# 江苏省建设工程消防设计审查验收 常见技术难点问题解答

江苏省住房和城乡建设厅  
二〇二一年四月

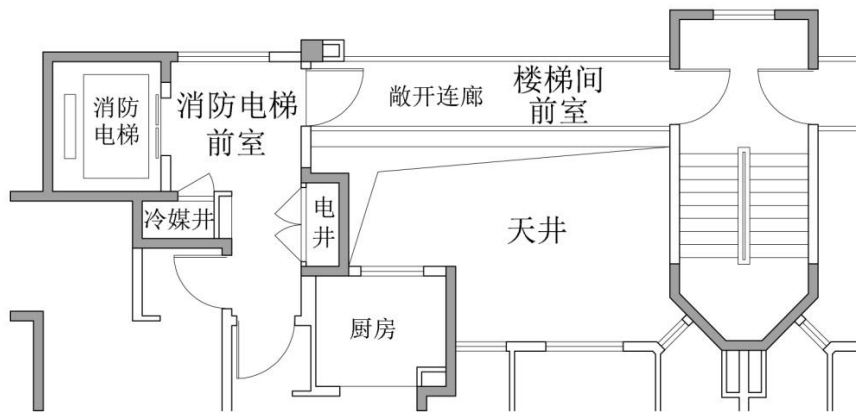
4、当一个建筑高度大于27m,但不大于54m的住宅单元(只设置了1个安全出口)与一个多层(建筑高度不大于27m)住宅单元组合建造时,需要各单元疏散楼梯通至屋面,且在多层住宅单元屋面设置连接较高单元疏散楼梯的疏散通道,或设置通向较高屋面的室外疏散楼梯吗?

答:规范中,多层住宅对楼梯出屋面无强制性要求;多层住宅与高层住宅单元组合建造时,不强制性要求多层住宅的楼梯出屋面,但组合建筑中高层住宅仅有一个单元时,高层住宅的屋顶应设置疏散场地,且满足《住宅设计标准》第8.7.6条文说明的疏散场地面积要求,户门采用乙级防火门。

前室和楼梯间外窗满足救援要求时的门厅和救援场地计算示意

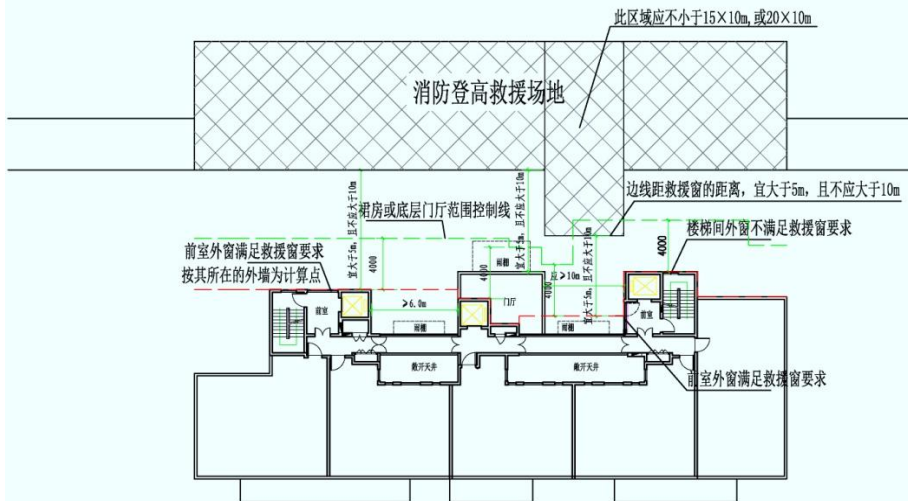
1、《住宅设计标准》DGJ32/J26-2017 第 8.6.3 条消防车登高场地范围内的裙房或底层门厅进深不应大于 4m，若住宅外轮廓有凹槽，4m 是从突出的楼梯间外墙计算还是从疏散连廊计算？凹槽中底层有突出高层的建筑是否影响消防扑救或救援？

答：裙房或底层门厅进深的起算边线应优先以设有消防救援窗能够满足消防救援的前室或楼梯间外墙为计算边线，消防救援窗应符合《建筑设计防火规范》的要求，该前室或楼梯间外窗应面向消防车登高操作场地。

当受条件限制，前室或楼梯间没有面向消防车登高操作场地的外窗，或该外窗不能满足消防救援窗的要求时，应以能够满足消防救援的外窗或外廊所在的外墙计算。当以外廊的外墙或敞开天井侧向前室窗外墙作为计算点时，凹进的敞开外廊宽度应不小于 10m（参考救援场地短边 10m 的要求），便于消防车进入和救援。（三种情况见下图）

情况一：朝向消防登高救援场地的楼梯间或前室外窗满足救援窗要求

底层门厅及消防登高救援场地控制线按照楼梯间或前室外窗所在的外墙进行计算

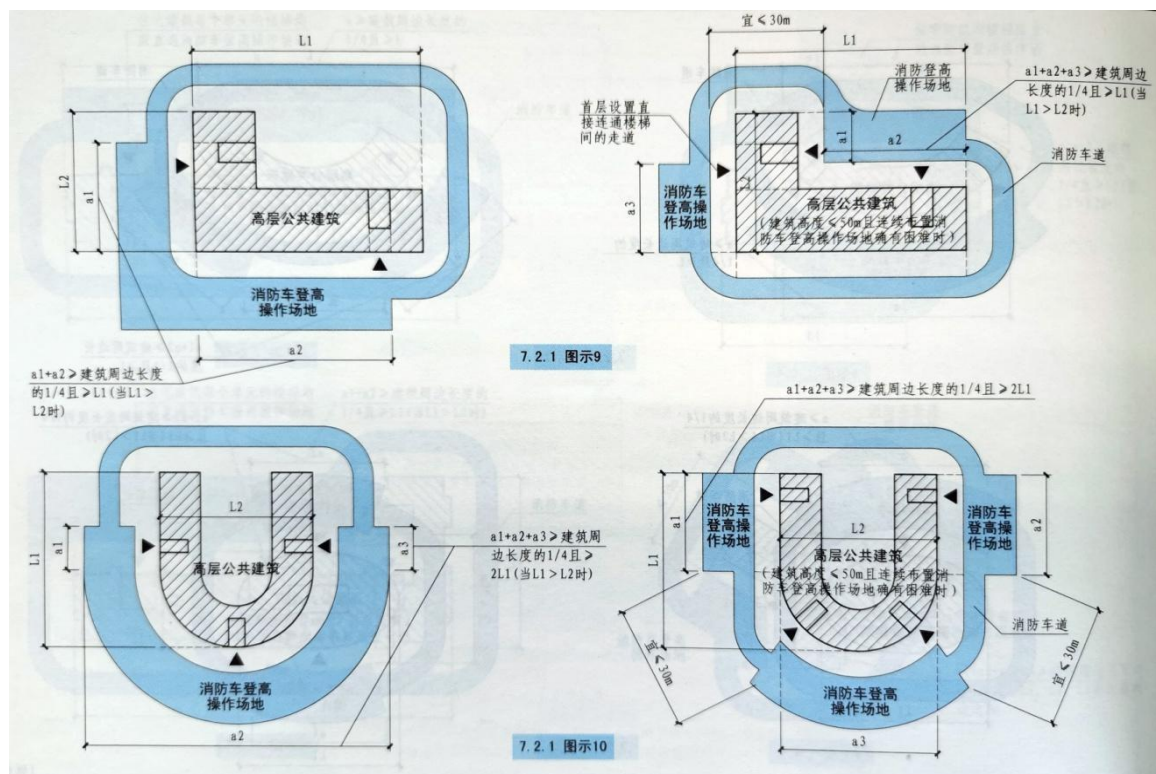
2、消防车登高操作场地是否必须设置在楼梯的立面侧？消防车登高操作场地在楼梯对应立面，如下图所示在底层设置通道是否符合要求？

答：消防车登高操作场地未要求一定设置在靠近楼梯间一侧，但直通疏散楼梯的通道入口应该直观、明显；图示消防车登高操作场地设置方式可行。

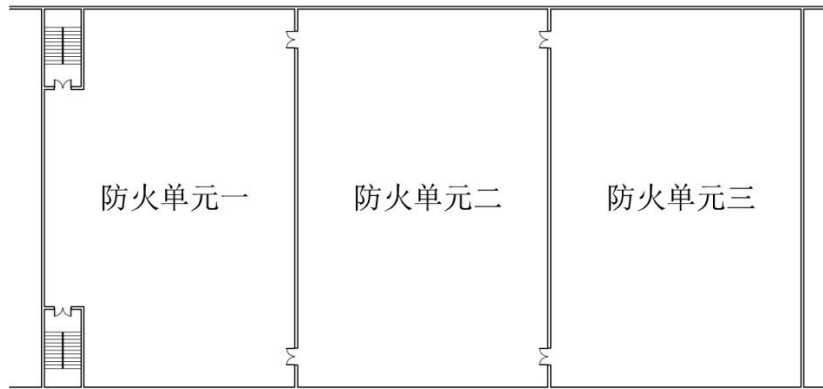
(1) 此种防火分隔措施规范无明确依据限定其与防火墙的等效性,望明确。

答: 当采用防火分隔水幕时,应符合现行国家标准《自动喷水灭火系统设计规范》GB 50084 的有关规定,防火分隔水幕的火灾延续时间不应小于所设部位的防火墙耐火极限;人员不应通过防火分隔水幕进行疏散,存在安全隐患。

图 1

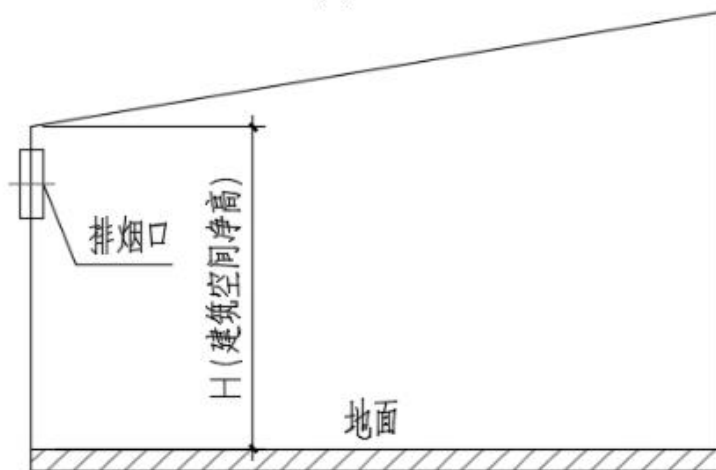
28、对于非平的吊顶（如坡顶，锯齿顶）或阶梯报告厅等场所的净高如何界定，是否可以给出图示？

**答：（1）对于斜坡屋面或顶棚（包含人字形屋顶），当排烟窗（口）设置于斜坡屋面或顶棚时，建筑空间净高为排烟窗（口）中心距地面的高度（如图 1 所示）；当排烟窗（口）设置于侧墙时，建筑空间净高为檐口（或顶棚）最低点距地面的高度（如图 2 所示）。（2）**
